Mission régionale d'autorité environnementale

**Avis délibéré de la mission régionale d'autorité environnementale
sur l'implantation d'un parc photovoltaïque au sol porté par la
société Boralex sur la commune de Drugeac (15)**

Avis n° 2024-ARA-AP-1775

Avis délibéré le 3 décembre 2024

Figure 5: carte des habitats sur le site d'implantation du projet (source : étude d'impact)

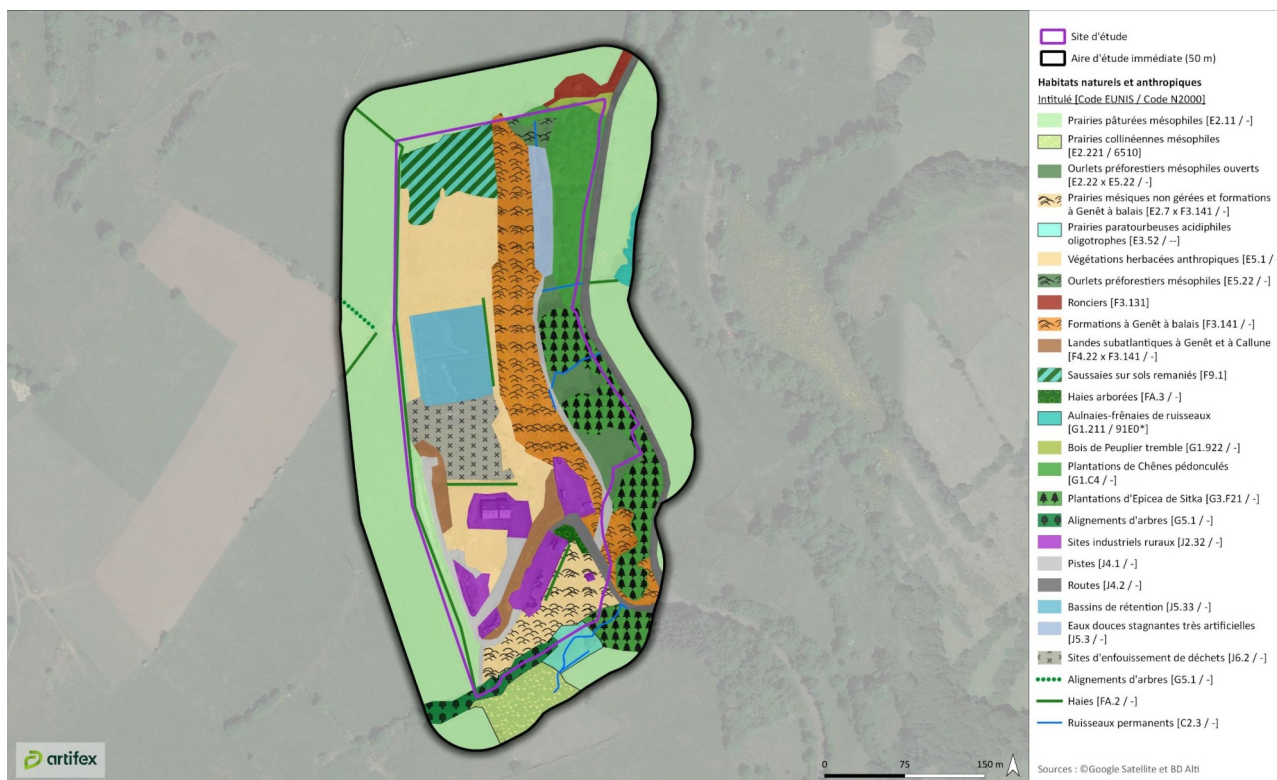
Deux habitats patrimoniaux ont été trouvés dans l'emprise immédiate du projet : des « aulnaies-frênaies de ruisseaux » et des « prairies paratourbeuses acidiphiles oligotrophes ». Si les aulnaies-frênaies ne semblent pas se trouver sur un emplacement qui sera modifié par le projet, cela ne semble pas être le cas des prairies paratourbeuses, qui se trouvent en bordure de la zone où la piste enrobée sera créée. Il conviendra de mettre en place des mesures afin de maintenir l'alimentation en eau de cette zone et éviter des perturbations durant les travaux de création de la piste. De manière générale, les moyens de protection de ces milieux paratourbeux sont peu détaillés et un schéma de son alimentation naturelle en eau est à fournir.

Pour l'Autorité environnementale, les incidences brutes apparaissent globalement évaluées de manière proportionnée à l'exception des zones humides et des espèces rattachées comme le Cra-paud calamite.

L'Autorité environnementale recommande au pétitionnaire de mieux étayer l'absence d'incidences résiduelles significatives du projet sur toutes les espèces protégées concernées et leurs habitats, après mesures d'évitement et de réduction, et de renforcer et préciser les mesures d'évitement, réduction et si nécessaire compensation afin de pouvoir effectivement conclure à une absence de perte nette de la biodiversité liée à la mise en œuvre du projet.
